**Avis délibéré  
de la Mission régionale d'autorité environnementale  
Provence-Alpes-Côte d'Azur**

**sur le projet de création d'une centrale hydroélectrique à Saint-  
Dalmas-Le-Selvage (06) sur le torrent de Sestrière**

**N° MRAe  
2021APPACA38/2883**

Figure 4: Réservoir biologique (source: Agence de l'Eau Rhône Méditerranée – extrait zoomé de la page 177 du SDAGE 2016-2021)

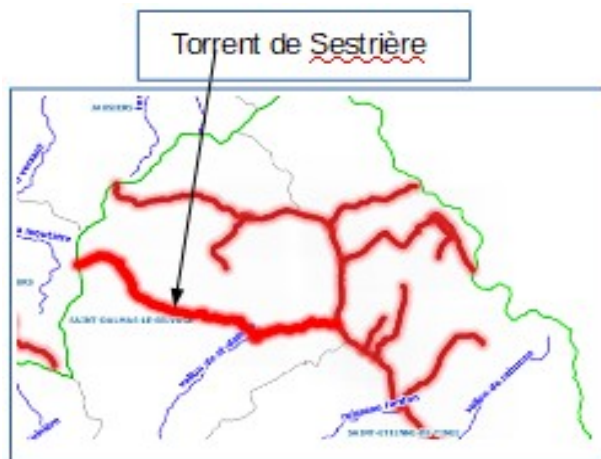
Cette assertion découle d'une contradiction apparente dans le schéma directeur d'aménagement et de gestion des eaux (SDAGE<sup>4</sup>) 2021-2026 du bassin Rhône-Méditerranée :

- le maître d'ouvrage s'appuie sur la dénomination du réservoir biologique RBio 00652 défini ainsi « La Gialorgue de la confluence de la Sestrière incluse jusqu'à la Tinée » (p190 du SDAGE), qui semble exclure le torrent Sestrière ;
- les services compétents s'appuient sur la cartographie (p177 du SDAGE) qui inclut explicitement le torrent de Sestrière.

Ce débat a lieu depuis plusieurs années entre le maître d'ouvrage et les services compétents. La MRAe quant à elle considère que les enjeux environnementaux justifient une attention particulière nécessitant que le dossier analyse de façon approfondie les incidences en incluant le torrent de Sestrière qui contribue à la fonction d'essaimage du réservoir biologique de par ses caractéristiques intrinsèques.

Conformément aux termes de la disposition 6A-03 du SDAGE « Préserver et restaurer le fonctionnement des milieux aquatiques et des zones humides », la préservation des réservoirs biologiques impose de ne pas altérer leur fonction d'essaimage ou leur qualité intrinsèque (qualité des eaux, des substrats et de l'hydrologie). Le SDAGE rappelle que le code de l'environnement impose une vigilance particulière quant au respect des conditions hydrologiques nécessaires au bon fonctionnement des réservoirs biologiques. Or la création d'un barrage, le rallongement de la durée du débit d'étiage jusqu'à 60% du temps engendrent un impact en termes d'hydrologie et altèrent la fonction d'essaimage du torrent de Sestrières. Dans ce contexte, la MRAe estime que le projet présenté n'est pas en cohérence avec la disposition 6A-03 du SDAGE.

**La MRAe recommande de justifier la cohérence du projet avec la disposition 6A-03 du schéma directeur d'aménagement et de gestion des eaux (SDAGE) Rhône-Méditerranée ou, si celle-ci ne peut être atteinte, de réexaminer ses caractéristiques ou sa localisation en conséquence.**

Figure 5: Localisation du site Natura 2000 (source : p. 125 de l'étude d'impact)

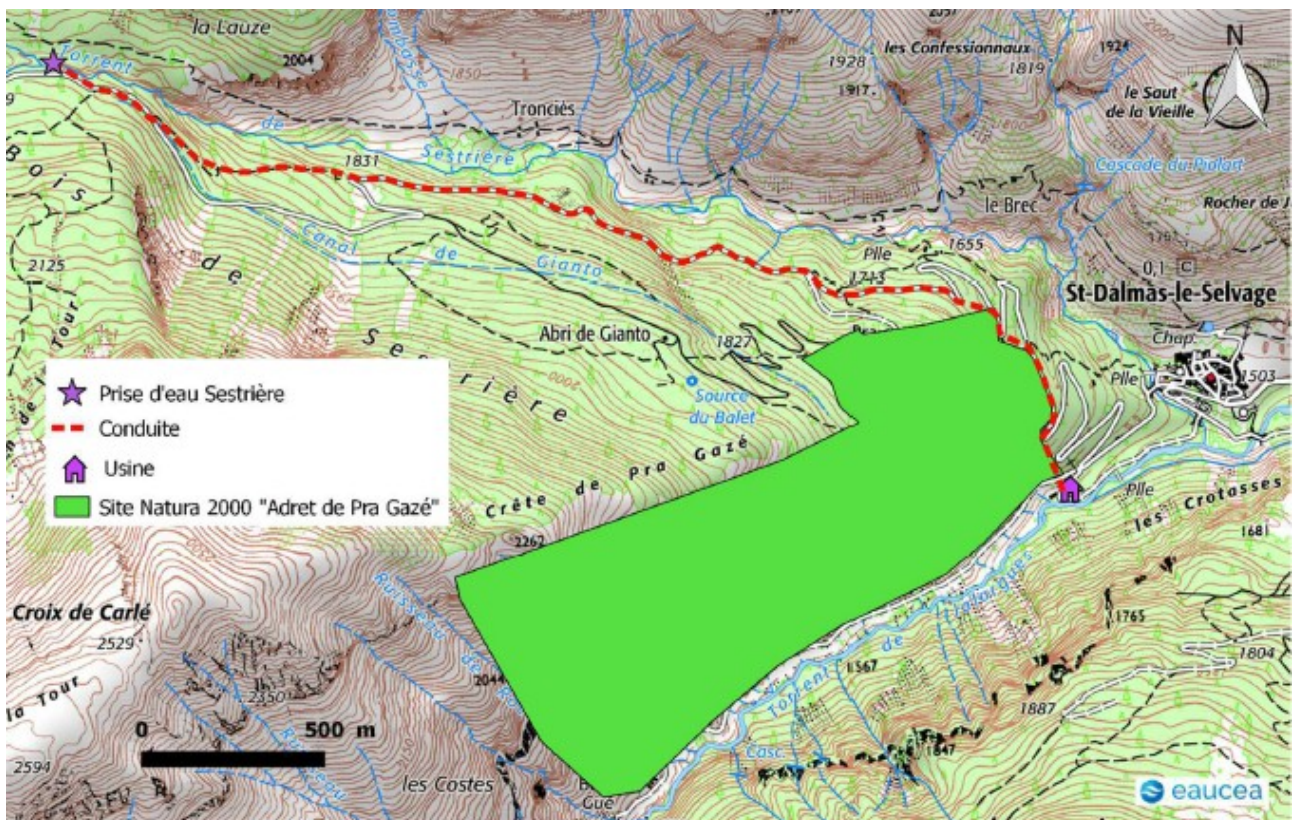
Le projet comprend l'implantation de la conduite forcée qui longe le périmètre de la zone spéciale de conservation « *L'Adret de Pra Gazé* » sur 450 mètres puis la traverse sur une distance de 100 mètres avant de rejoindre le bâtiment-usine.

Conformément à l'article R414-19 du code de l'environnement, le projet a fait l'objet d'une évaluation de ses incidences sur les espèces et les habitats qui ont motivé la désignation de ce site. Le dossier indique que les impacts résiduels sont faibles (p211).

Les inventaires faune-flore, à compléter, ne permettent pas d'apprécier de façon suffisante les enjeux du territoire ni les impacts potentiels du projet. Il en résulte que l'absence d'impact sur les espèces protégées ayant motivé la désignation du site Natura 2000 n'est pas démontrée.

***La MRAe recommande de réévaluer les conclusions de l'étude d'incidence Natura 2000 au regard des compléments qui devront être apportés au diagnostic écologique.***
